Kommentierung des Szenariorahmens NEP 2019-2030

Freiburg, 15.02.2018

Franziska Flachsbarth
Öko-Institut e.V.

Abbildung 3-1: Resultierende Merit Order für das Szenario B2 2025 nach Anhebung des CO₂-Preises in Deutschland auf 45 €/t CO₂ (Rest: 21 €/t CO₂)

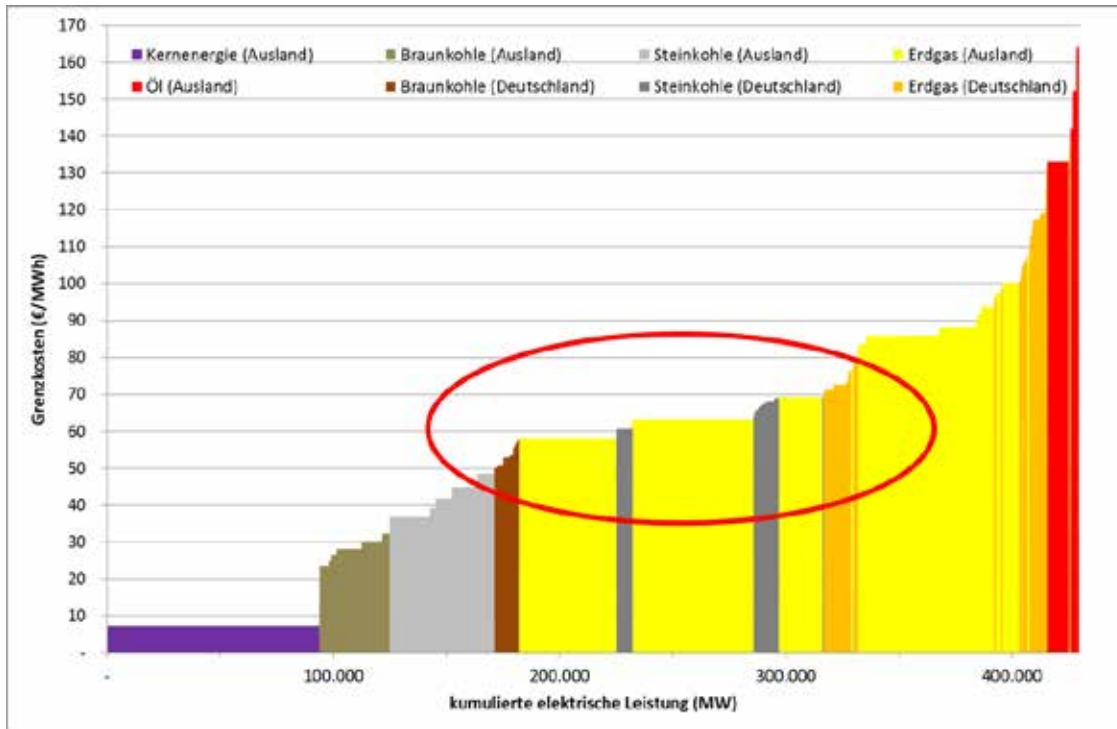
Das Öko-Institut hat bei Einführung der CO₂-Emissionsobergrenze im NEP 2025 eine Vergleichsrechnung zwischen den vorgeschlagenen Modellierungsinstrumenten 1) und 2) für das Szenario B2 2025 durchgeführt. In dem Fall 1) wurde der CO₂-Preis im Ausland bei 21 €/ t CO₂ belassen und der nationale CO₂-Preis auf 45 €/ t CO₂ angehoben. Im Fall 2) wurde der CO₂-Preis einheitlich bei 21 €/ t CO₂ belassen, aber die deutschen Braunkohlekraftwerke wurden aus dem Markt genommen.

Abbildung 3-1 und Abbildung 3-2 ermöglichen einen Vergleich der aus dem unterschiedlichen Modellierungsansatz resultierenden **europäischen Merit Orders**. Während im Fall 2) in Abbildung 3-2 die Reihenfolge der europäischen Merit Order im Vergleich zur Referenz mit der Ausnahme aufrechterhalten bleibt, dass die deutschen Braunkohlekraftwerke fehlen, wird an Abbildung 3-1 deutlich, dass im Fall 1) die deutschen Braunkohlekraftwerke hinter die gesamten ausländischen Steinkohlekraftwerke rücken und die deutschen Steinkohlekraftwerke sich hinter den effizientesten ausländischen Erdgaskraftwerken einreihen. Die effizientesten deutschen Erdgaskraftwerke liegen hinter mittelmäßigen europäischen Gaskraftwerken.

In der Konsequenz produzieren die deutschen Kraftwerke nach Modellierungsansatz 1) aufgrund des höheren CO₂-Preises wesentlich weniger Strom (Steinkohle -92 TWh, Erdgas -16 TWh), und die ausländischen Kraftwerke treten in die Erzeugungslücke (Nettoimport steigt um 31 TWh: Steinkohle + 4 TWh, Erdgas + 27 TWh). Die variierende Stromerzeugung nimmt entscheidend Einfluss auf die resultierenden Lastflüsse.

Veränderungen in dieser Größenordnung, die einzig aus einem unterschiedlichen Modellierungsansatz zur Abbildung der CO₂-Emissionsobergrenze dienen, können unseres Erachtens **Einfluss auf den identifizierten Netzausbaubedarf** nehmen.

Die ÜNB sollten für das **Szenario B 2030** eine Sensitivitätsrechnung durchführen, in der anstelle der Anhebung des nationalen CO₂-Preises entweder die **Anhebung des europäischen CO₂-Preises** oder die **Anpassung des Kraftwerksparks** durch Herausnahme von emissionsintensiven Kraftwerken vorgenommen wird. Ziel der Sensitivitätsrechnung sollte ein Erkenntnisgewinn darüber sein, ob die Wahl des Modellierungsinstrumentes Einfluss auf die Bestimmung des Netzausbaubedarfes nimmt.
